PLAN LOCAL D'URBANISME INTERCOMMUNAL

Modification n°2

> **Mémoire en réponse aux avis des Personnes Publiques**

Novembre 2025

Quartier *Caliot* à Messanges

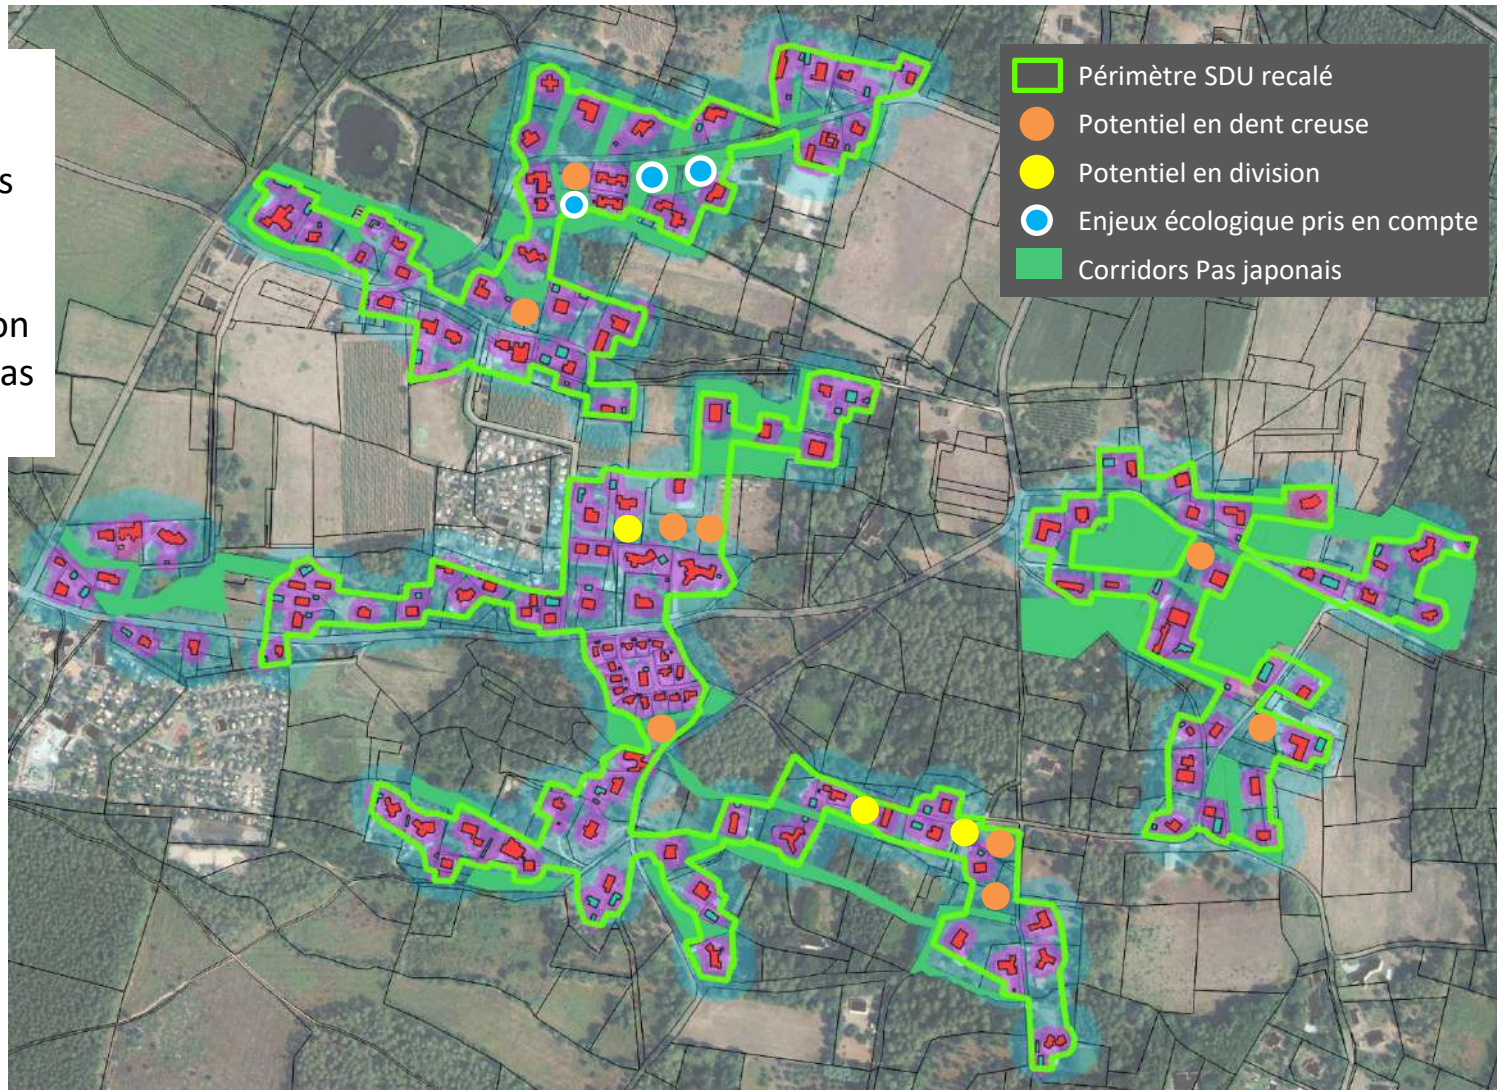
<i>"Supprimer les SDU du quartier Caliot à Messanges"</i>	Le travail de réajustement visé ci-dessus comprend une reprise du périmètre de la zone U de Caliot, accompagnée d'éléments justifiant le maintien du quartier en tant que "SDU", au regard de son caractère historique, des continuités bâties existantes, et de la compte des enjeux écologiques précédemment relevés.

2. *"Supprimer les SDU du quartier Caliot à Messanges"*
 3. *"Reclasser toutes les zones U et N indicées qui ne sont pas des agglomérations, villages ou SDU en zone N, et supprimer les "secteurs de non extension" ... ou revoir l'ensemble du document graphique de manière rigoureuse pour éviter des oublis"*

- > réduction du périmètre sur 9,8 ha à maintenir en zone N
- > prise en compte d'une rupture de continuité bâtie côté ouest
- > prise en compte et extension des corridors en "pas japonais", qui protègent les continuités arborées significatives et modèrent le potentiel constructible

- > Un potentiel constructible réduit par rapport au périmètre initial
 - 10 terrains en dents creuses (env. 1,5 ha) contre 18 auparavant
 - 3 terrains en division de terrains déjà bâtis (env. 2200 m²)
- > Une constructibilité limitée et encadrée par les règles du "Couvert boisé protégé" (emprise au sol maxi 20%, EV mini de 70%) et des "Corridors en pas japonais"

Quartier de Maâ à Moliets

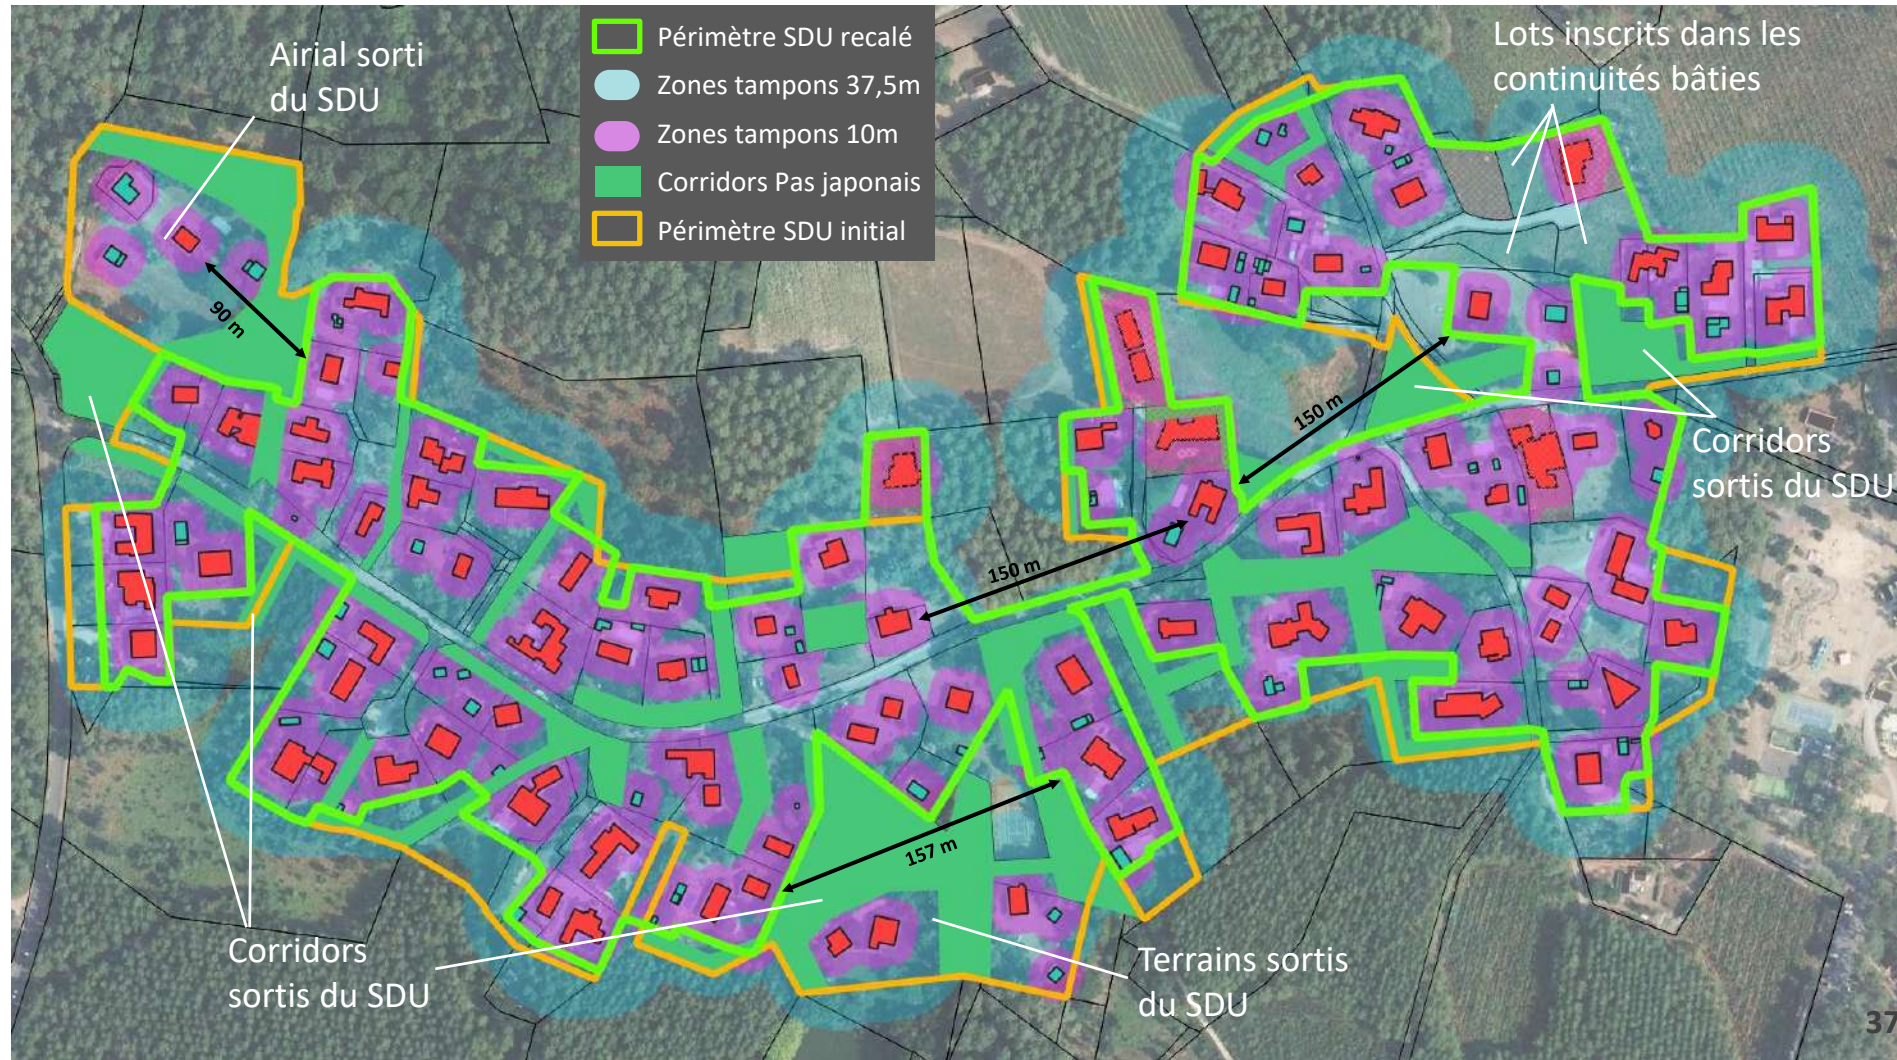
- > **Un avis défavorable de la CDNPS émis le 11 avril**, exprimant quatre points de demande de reprise du dossier :
 1. *"Réajuster tous les périmètres de SDU qui doivent être au plus près du bâti existant"*

- > réduction supplémentaire du périmètre sur un total de 5,2 ha, à reclasser en zone N
- > prise en compte des corridors en "pas japonais" et des ruptures de continuités du bâti (interdistances > 75m), dont le site du grand arial ouest
- > prise en compte des constructions récentes et des dents creuses dans les opérations nord-est du quartier (lotissement, DP)

Secteur *Collège* à Labenne

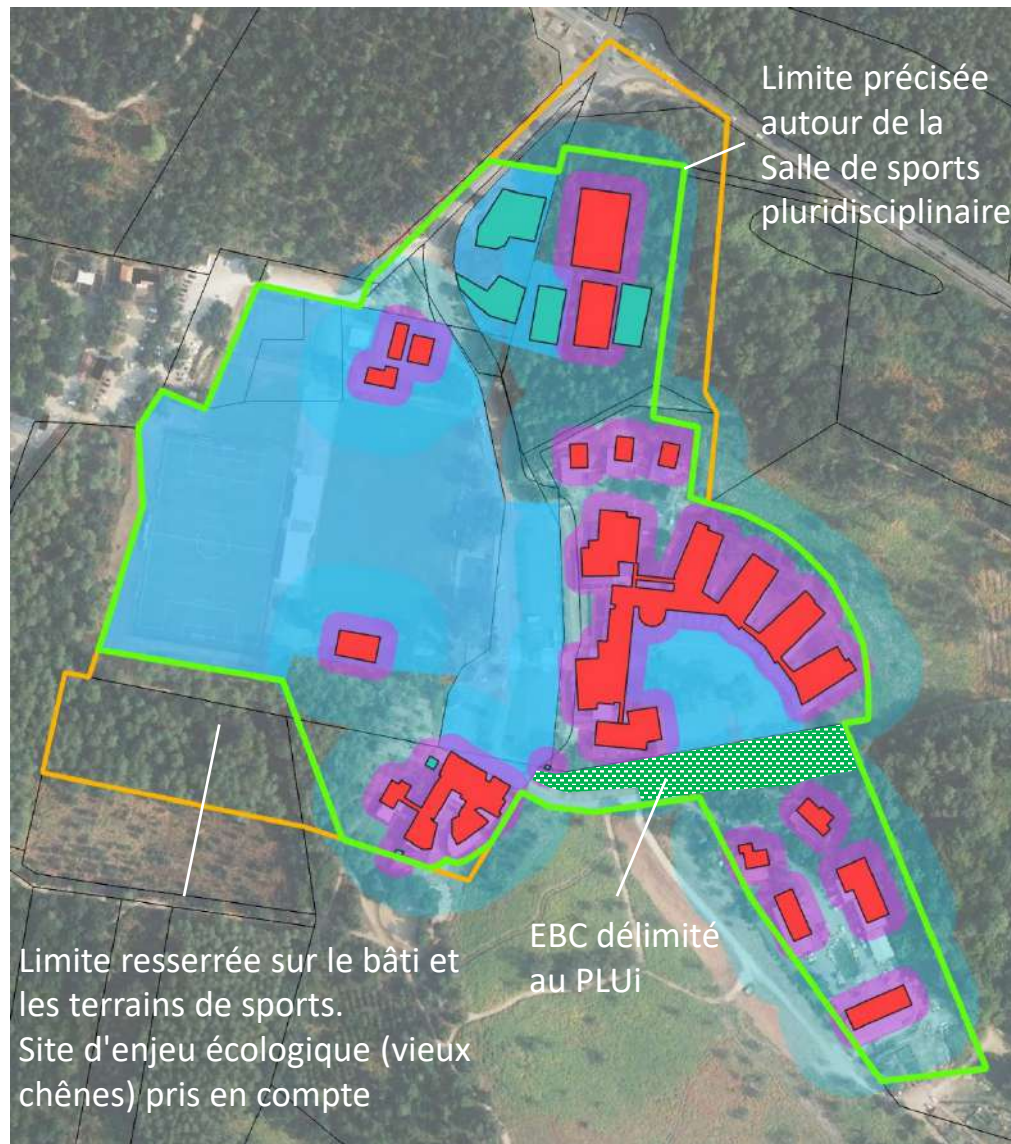
Commune de Vieux-Boucau	18/03/2025	<i>Avis favorable</i>	/
Commune de Labenne	31/03/2025	<i>Avis favorable sous condition que le secteur déjà urbanisé du collège de Labenne permette la réalisation des deux permis de construire en cours d'instruction, pour la construction d'un espace Jeunesse et d'une salle de sport doux</i>	Le périmètre de SDU du collège dans le projet de modification initial, ainsi que l'intention de périmètre resserré de ce SDU proposé à la CDNPS en réponse à son 1 ^{er} avis, intègrent les terrains correspondant à ces deux projets délivrés en 2024 et dont les chantiers ont été ouverts en 2025.

- > réduction supplémentaire du périmètre sur 2 ha, à reclasser en zone N
- > resserrement sur le périmètre urbanisé défini par le bâti et les espaces aménagés d'équipements (collège, installations sportives, école, services techniques), conformément à la prescription P27 du SCOT
